# 島根原子力発電所 2号炉 津波による損傷の防止

「津波発生時の運用対応について」

(コメント回答)

令和2年5月  
中国電力株式会社

## 津波発生時の運用対応及びプラント対応について（1 / 2）

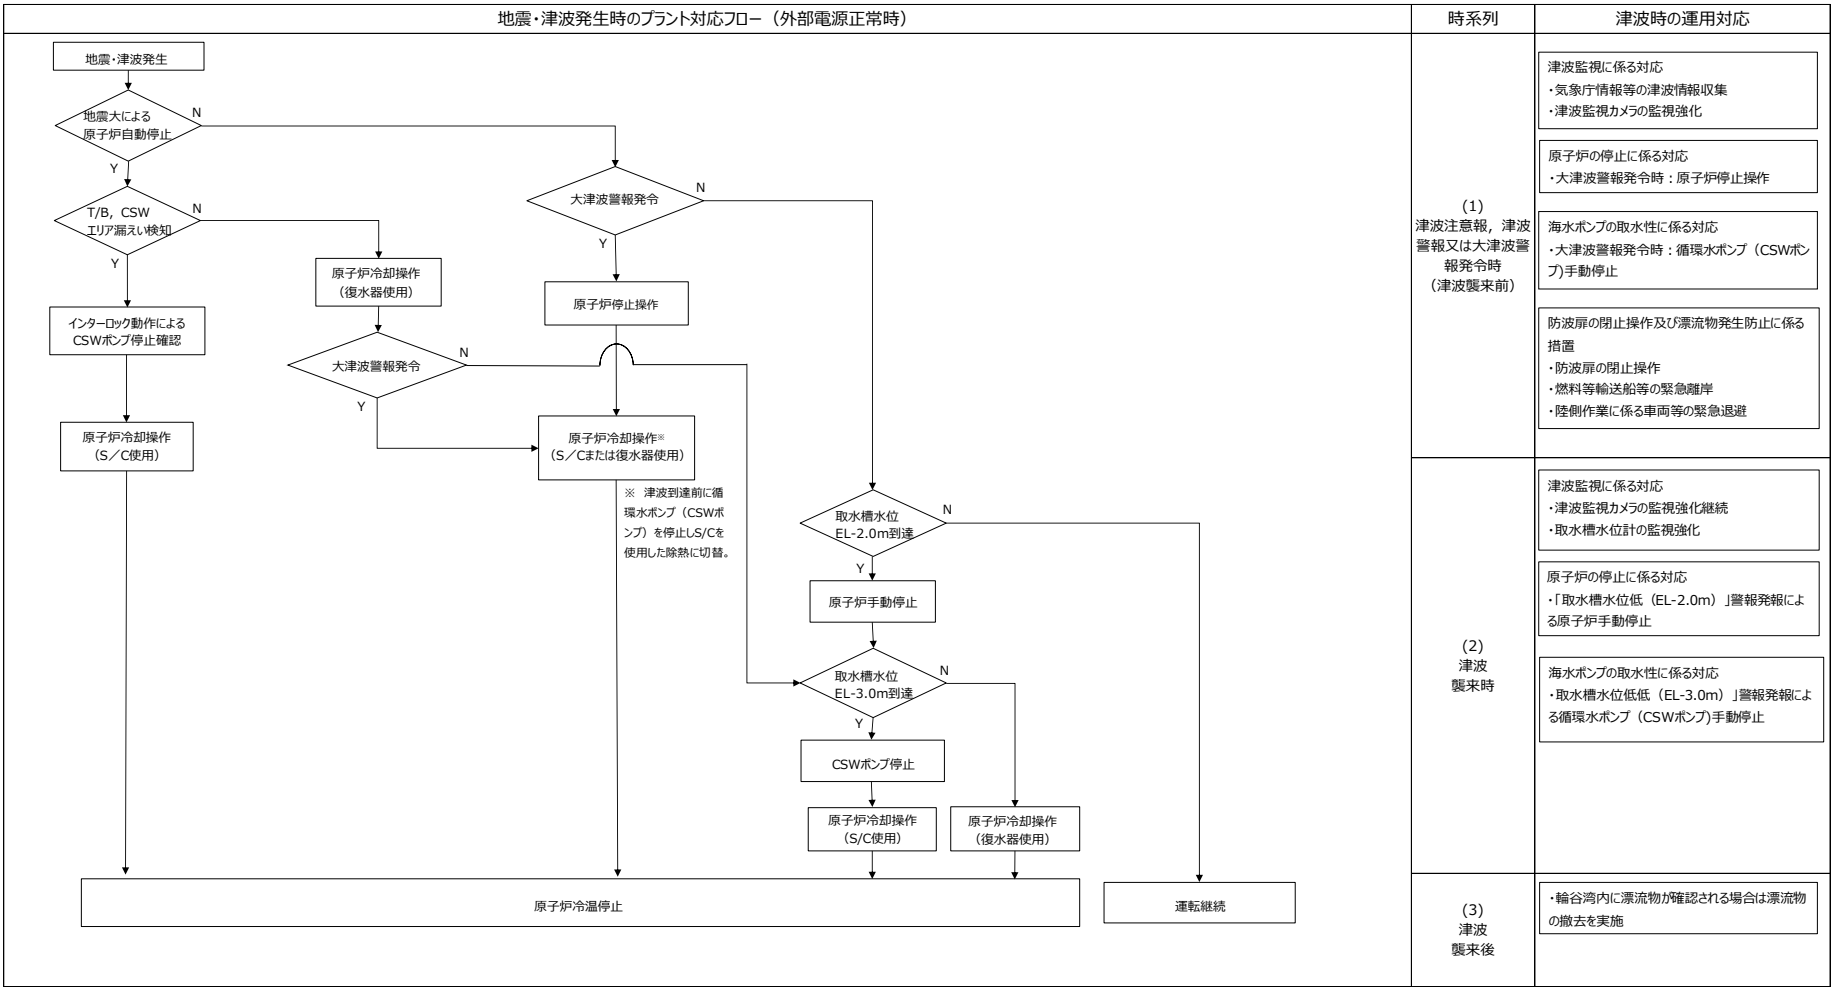
No.	審査会合日	コメント内容	回答頁
72	R元.12.24 (保管場所 及びアクセス ルート)	・防波壁の閉運用について、設備対応も含めて耐津波設計方針の審査で詳細を説明するとともに、その結果をアクセスルートの資料にも反映すること。	P. 3
86	R 2 .1.28	・大型送水ポンプ車が基準津波による水位変動及び砂移動に対して機能維持する設計について、津波時の大型送水ポンプ車の使用状況を踏まえて、津波時における運用方針を整理して説明すること。	P. 4 , 5

- 津波発生時には、速やかに湾岸及び取水槽廻りから待避するよう所内通信連絡設備により周知し、所員は高台(EL11.9m以上)に待避を行う運用としており、以降は、津波に関する情報（津波到達予想時刻、津波規模、津波監視カメラによる津波の状況等）を確認し、作業安全が確認されるまでは、湾岸及び取水槽廻りでの作業は実施しない。
- 津波発生時の運用対応については、津波襲来状況に応じ以下のとおりとしている。

時系列	津波時の運用対応
津波注意報、津波警報又は大津波警報発令時 （津波襲来前）	<p>【津波監視に係る対応】            気象庁から発信される津波情報も含め、津波に関する情報を収集するとともに、津波監視カメラによる津波襲来状況の監視を強化する。</p> <p>【原子炉の停止に係る対応】            大津波警報が発令された場合は、原子炉の停止操作及び原子炉の冷却操作を開始する。</p> <p>【海水ポンプの取水性に係る対応】            大津波警報が発令された場合は、原則として※1、津波到達前に循環水ポンプを停止する。</p> <p>【防波扉の閉止操作及び漂流物発生防止に係る対応】            荷揚場（防波壁外）で作業を実施している場合は、作業を中断し、原則として※2、燃料等輸送船の緊急離岸、陸側作業に係る車両等の緊急待避及び防波扉の閉止操作を実施する。</p>
津波襲来時	<p>【津波の監視に係る対応】            津波監視カメラによる津波襲来状況の監視を継続するとともに、取水槽水位計による取水槽水位の監視を強化する。</p> <p>【原子炉の停止に係る対応】            取水槽水位が「取水槽水位低」（EL-2.0m）まで低下した場合は、原子炉を手動停止し、原子炉の冷却操作を開始する。</p> <p>【海水ポンプの取水性に係る対応】            取水槽水位が「取水槽水位低低」（EL-3.0m）まで低下した場合は、循環水ポンプを停止する。</p> <p>【大型送水ポンプ車の取水性に係る対応】  <b>重大事故等時に海水を取水する</b>大型送水ポンプ車は、基準津波により想定される引き波最大水位及び水位変動による浮遊砂に対しても取水可能であることを確認している。</p>
津波襲来後	<p>【漂流物の撤去に係る対応】  <b>津波注意報、津波警報又は大津波警報解除後</b>、巡視点検等により取水口を設置する輪谷湾内に漂流物が確認される場合には、必要に応じて漂流物を撤去する。</p>

※1 敷地近傍の地震による津波が発生した場合は、津波が敷地に到達するまでの時間が短く、循環水ポンプ停止操作前に襲来する可能性がある。なお、海域活断層から想定される地震による津波に対して、取水槽水位が非常用海水冷却系の海水ポンプの取水可能水位を下回らないことを確認している。

※2 燃料等輸送船の緊急離岸や陸側作業に係る車両等の緊急退避については、作業完了までに津波が到達する可能性がある場合は実施しない。防波扉については、人員の安全を優先し、可能な範囲で扉の閉止操作を実施する。なお、海域活断層から想定される地震による津波は荷揚場に遡上することなく、陸側作業に係る車両等は漂流物になることはない。また、燃料等輸送船は荷揚場に係留されており漂流物となることはない。
